Mission régionale d'autorité environnementale
Grand Est

**Avis sur le projet d'exploitation du parc éolien de la Hotte
à Fraillicourt, Rocquigny, Rubigny, Vaux-lès-Rubigny (08)
porté par la SASU FERME ÉOLIENNE DE LA HOTTE**

n°MRAe 2024APGE122

Nom du pétitionnaire	SASU FERME ÉOLIENNE DE LA HOTTE
Communes	Fraillicourt, Rocquigny, Rubigny et Vaux-lès-Rubigny
Département	Ardennes (08)
Objet de la demande	Demande d'autorisation environnementale de construire et d'exploiter un parc éolien de 8 aérogénérateurs et 3 postes de livraison.
Date de saisine de l'Autorité environnementale	21/08/24

Figure 1 : localisation du projet initial et contexte de l'éolien en 2016

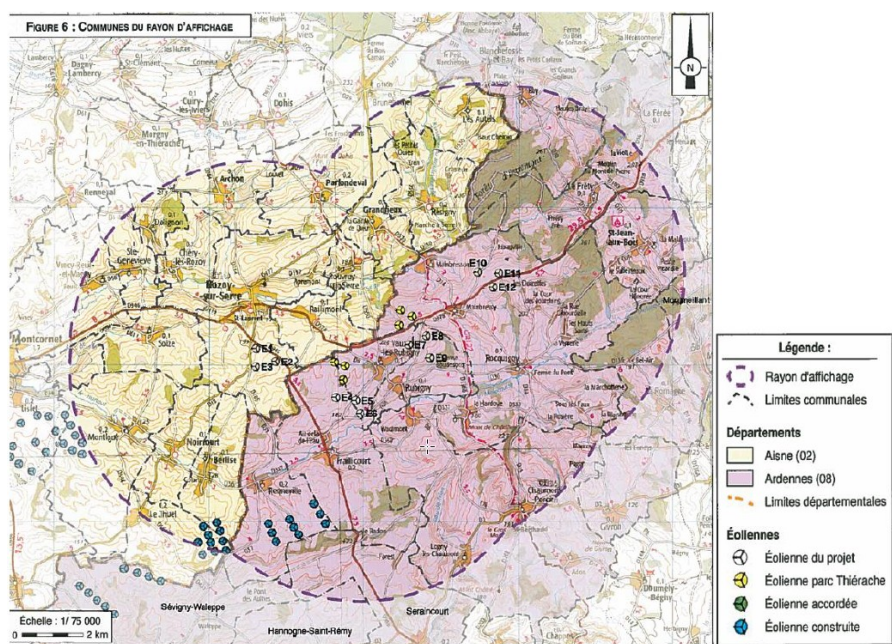
Au moment de la première instruction, le projet s'insérait dans un secteur déjà relativement dense en éoliennes sur le territoire de la région Grand Est. **Depuis 2016, plusieurs parcs ont été autorisés ou ont fait chacun l'objet d'un avis Ae dans un secteur plus ou moins proche du projet. L'Ae signale à ce titre, que le contexte éolien a évolué depuis l'étude d'impact réalisée en 2016 (cf. figures 2 et 3 ci-après).**

Figure 4: Impacts associés aux parcs existants (extrait du dossier de 2016)

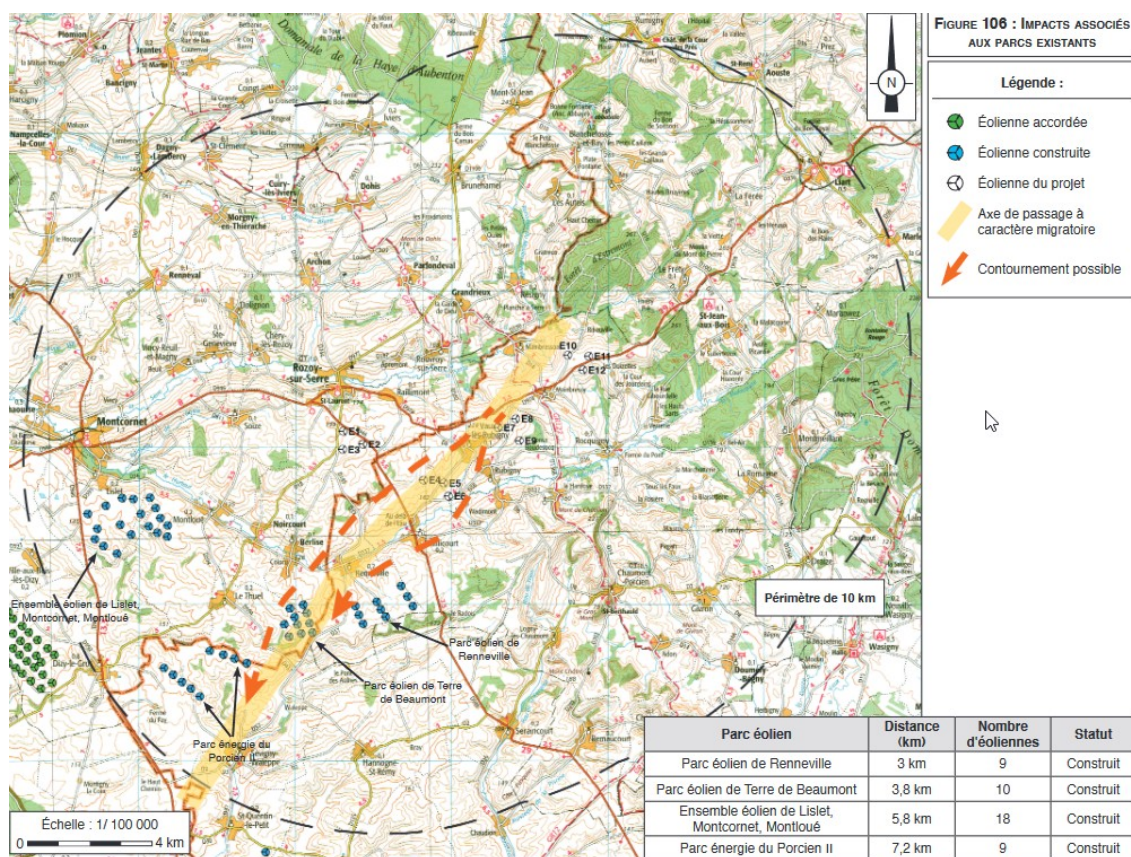
D'après le SRE, pour lequel l'Ae rappelle qu'il est ancien (2012), la zone d'implantation potentielle se situe en bordure d'une voie de migration secondaire et potentielle, mais elle est éloignée des voies de migrations principales. Les éoliennes E4 et E5 qui sont implantées dans ce couloir de migration, pourraient être de nature à provoquer un comportement de contournement.

Toutefois, le dossier indique que l'espace entre les éoliennes permet le passage des oiseaux. Il existe un doute sur le comportement qu'adopteront les oiseaux. Selon le Schéma régional éolien (SRE) de 2012, cet axe secondaire se prolonge vers le sud-ouest, en direction du groupe de parcs déjà installé. Le dossier de 2016 indique que cet axe de passage à caractère migratoire existe encore, bien que ces parcs soient construits, donc on peut penser que ces parcs n'ont donc pas une incidence très forte sur la direction du flux migratoire, et les oiseaux continuent de passer entre les parcs et/ou les éoliennes. Néanmoins des contournements ou plutôt des évitements des éoliennes, au niveau de chaque parc sont probables. Cela peut induire un cumul de fatigue pour les oiseaux. Le risque de collision est également augmenté. L'Ae estime que ce phénomène a pu être accentué avec le déploiement d'autres parcs dans le secteur.

Le dossier indique que des axes de déplacements locaux ont également été mis en évidence. 3 éoliennes semblent être à risque concernant ces axes de déplacements locaux, il s'agit des éoliennes E5 et E6 ainsi que l'éolienne E11. Le dossier indique que dans la majeure partie des cas, les oiseaux se déplaçaient à des hauteurs de vol variant du ras du sol jusqu'à une trentaine de mètres de haut. L'Ae rappelle que l'éolienne E5 a été retirée du projet mais que l'éolienne E6 et E11 ont été construites et présentent respectivement une garde au sol de 44 m et de 14 m.
